Revisión Técnica de casos Flota 960E

Minera Escondida
MARZO 2025

Motor Tracción Izquierdo ▶ TKD 867

2.- Fotografías del componente

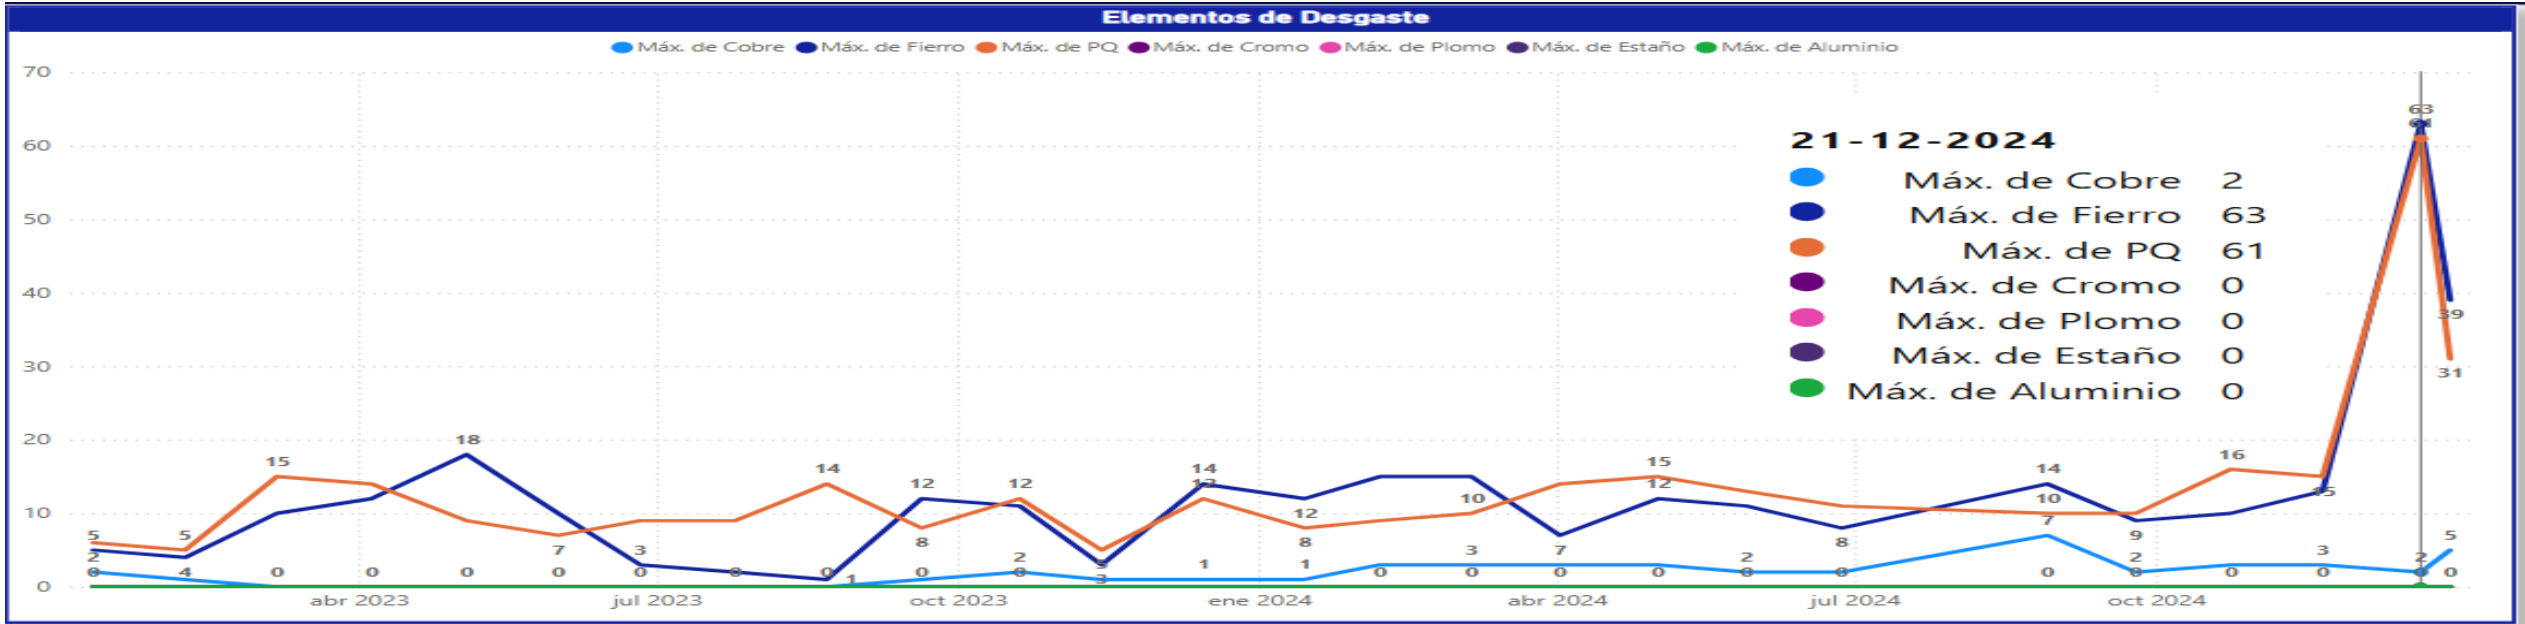
- De acuerdo al Inf. Fin. del 2021 se instala el mismo Ring Gear
- HH totals Ring gear = 43.806 h.

Ilustración 1: Engranajes de baja velocidad con daños y desprendimiento de material

Ilustración 2: Ring Gear con fracturas y desprendimiento de material.

3.- Fotografías del componente

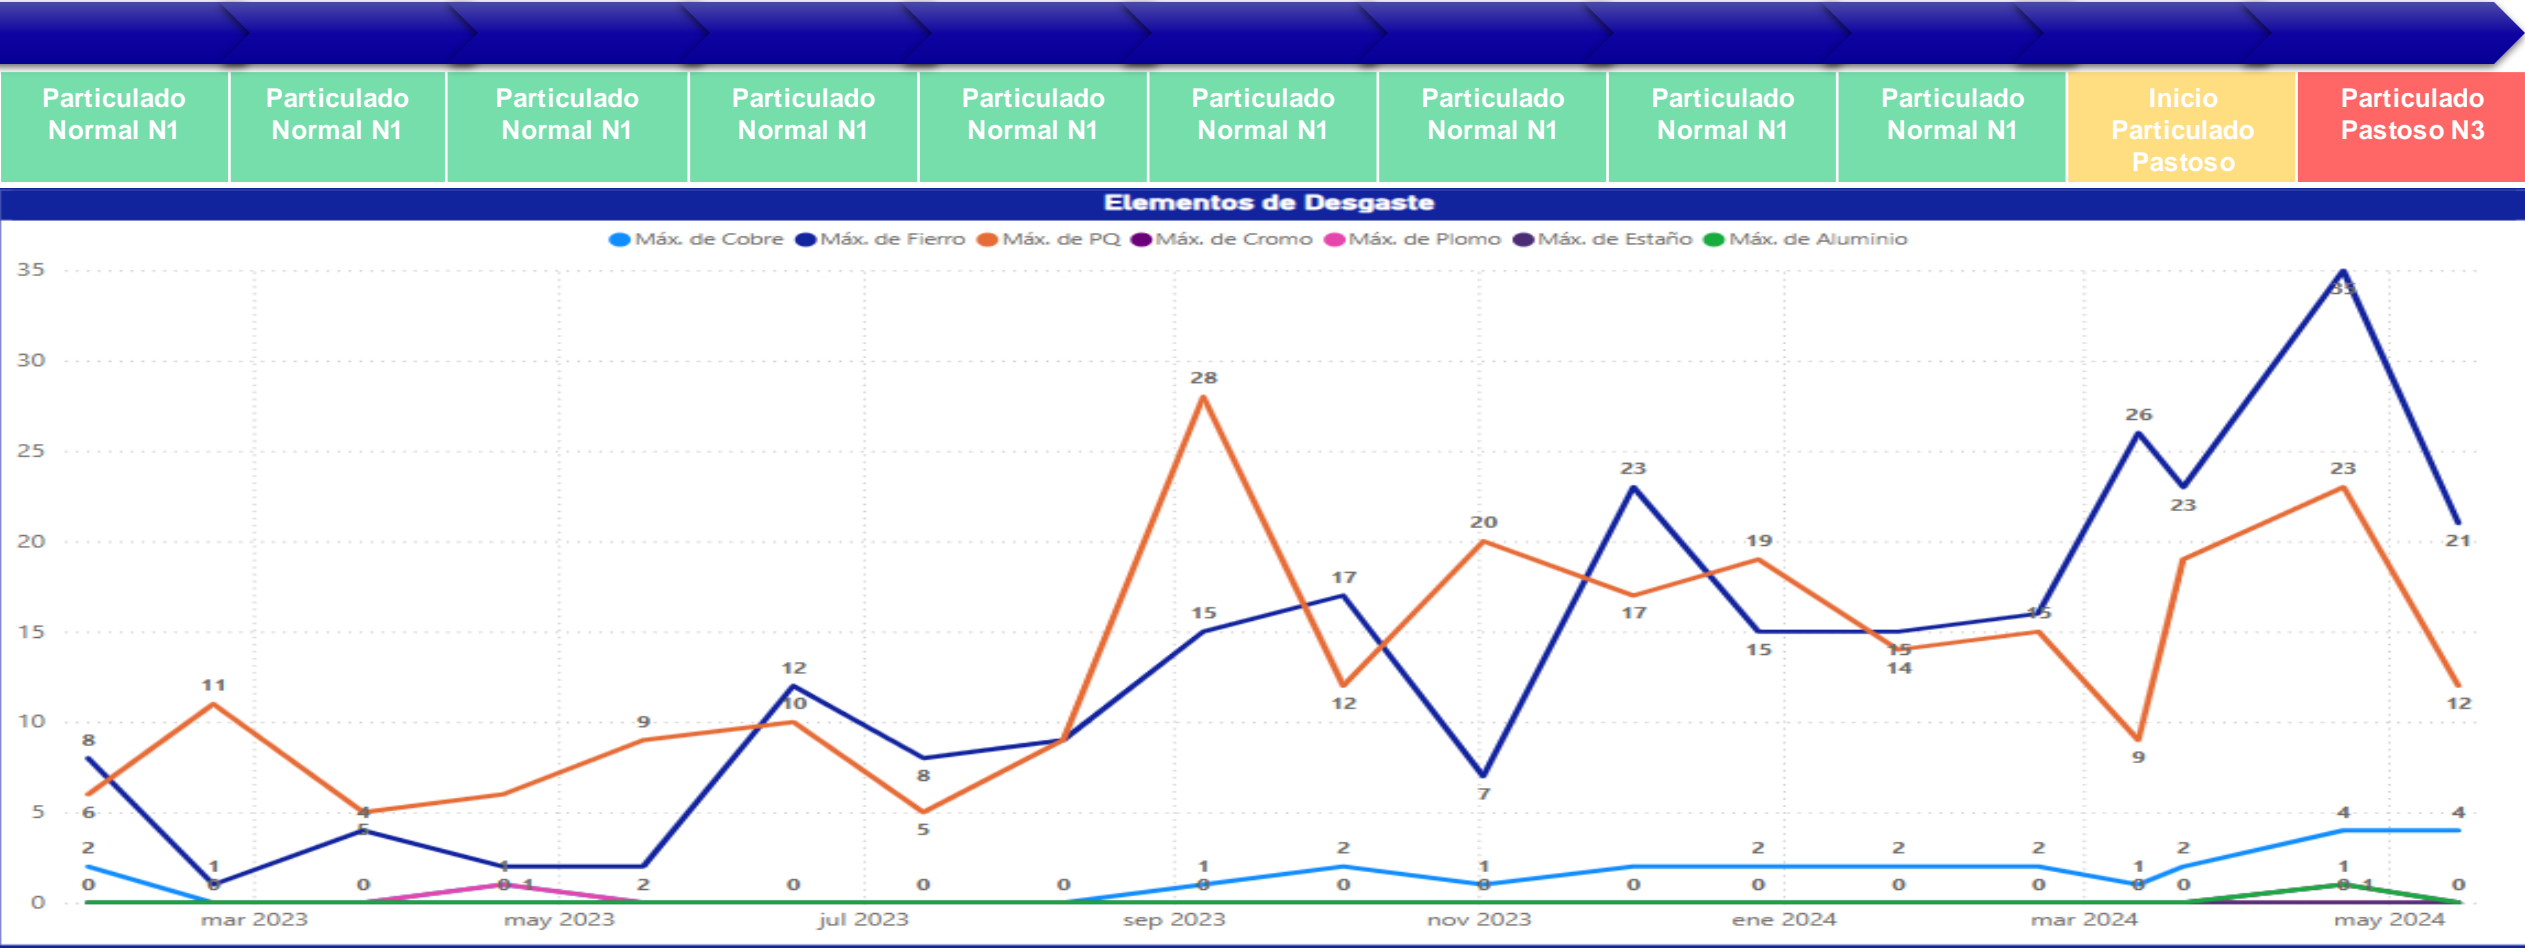
Condición	Componentes evaluados se encuentran Aceptados.	Componentes evaluados se encuentran Aceptados.	Se reemplazan los 4 engranajes por perdida de material.
-----------	---	---	---

Ilustración 1: Engranajes baja velocidad con daños por fractura y desprendimiento de material

Ilustración 2: Piñón solar con desprendimiento de material.

Peak Sprung Load Over Time for TK856

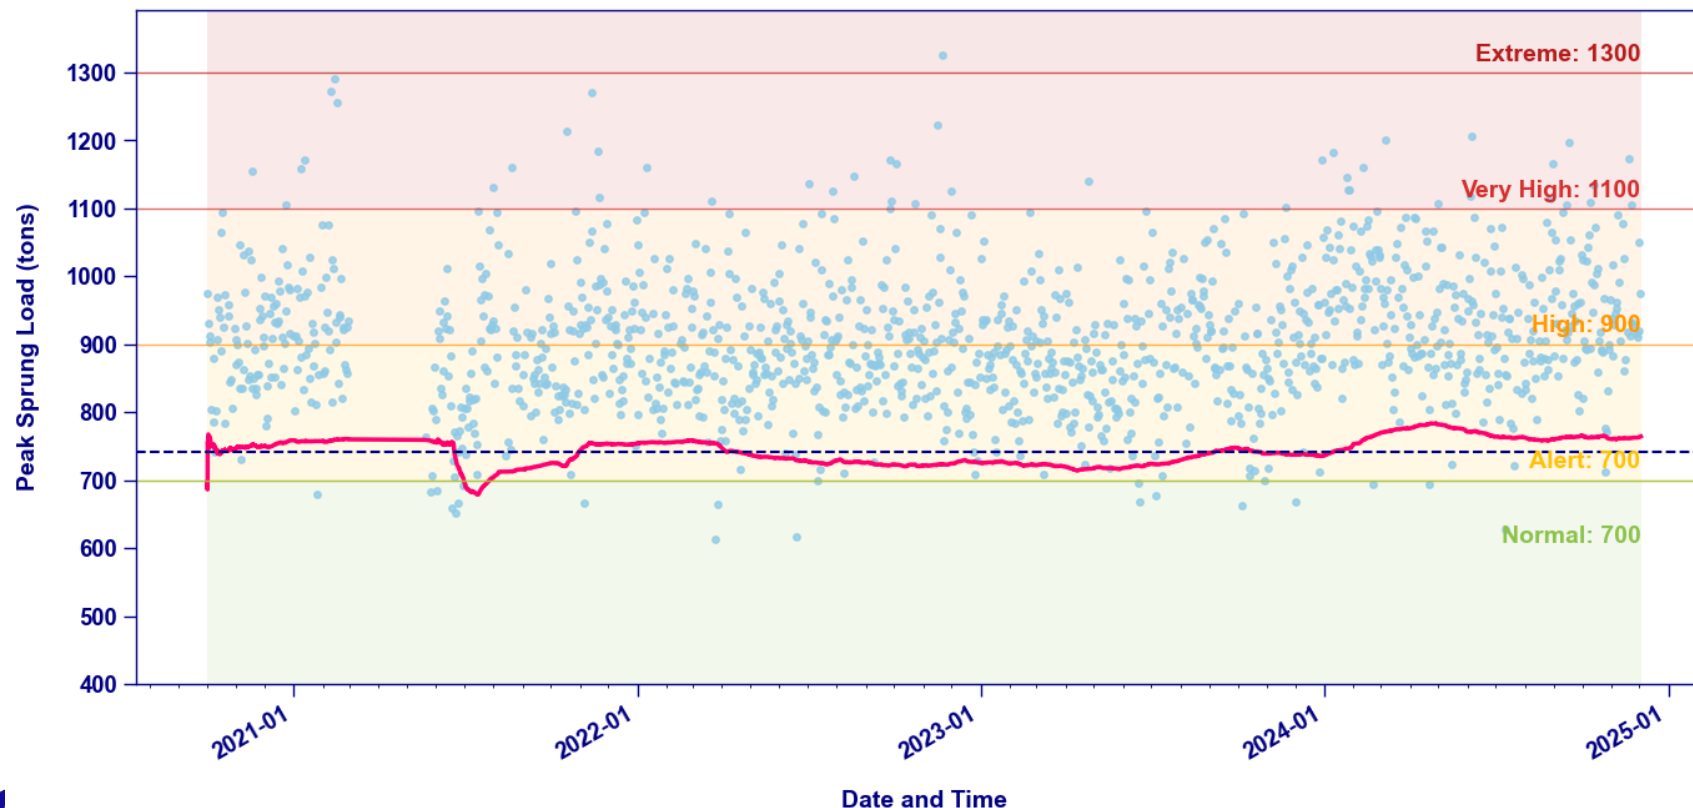
- Se necesitan los datos de PLM para analizar posibles sobrecargas que puedan afectar a la condición de los

Ilustración 1: Vástago con fisura en zona del cono.

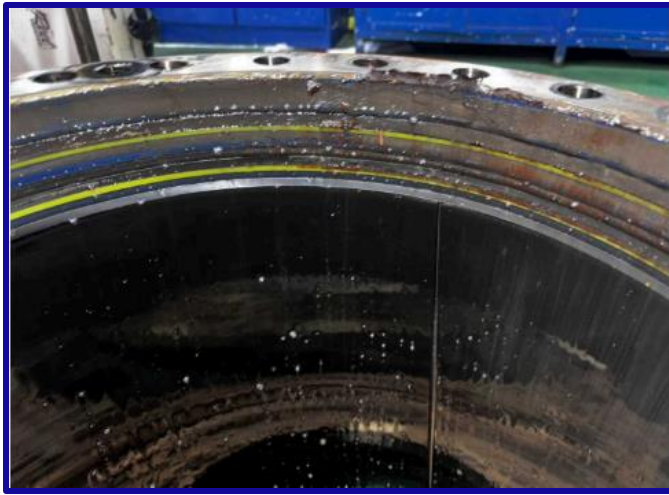
<div>• Se esta cobrando el vástago y la carcaza por fisuras, pero estas fisuras vienen de la reparación anteriore realizada el 05 de mayo de 2022 donde le dejan estipulado en su informe inicial, y deciden recuperar carcaza y vástago. Merito técnico alto de KRCC</div>

Ilustración 2: Retenedor con daños, rayas y desgaste.

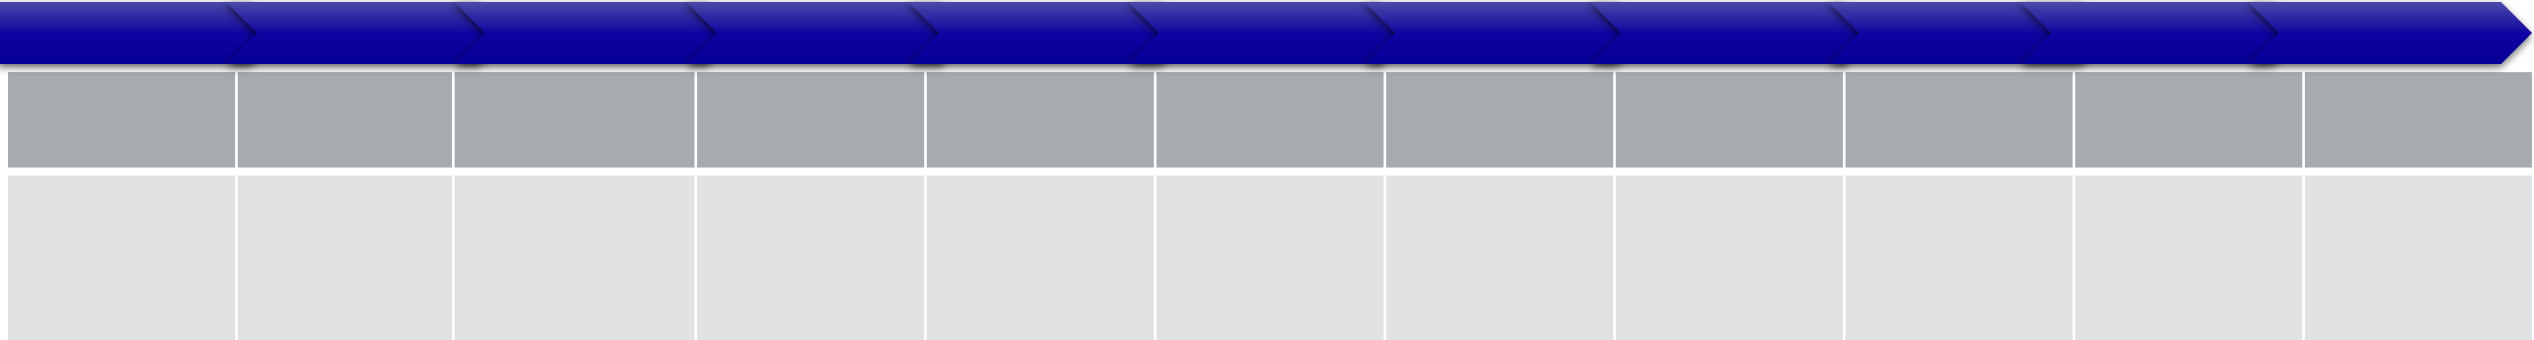
Ilustración 3: : Carcaza con fisuras en cordón de soldadura en zona inferior.
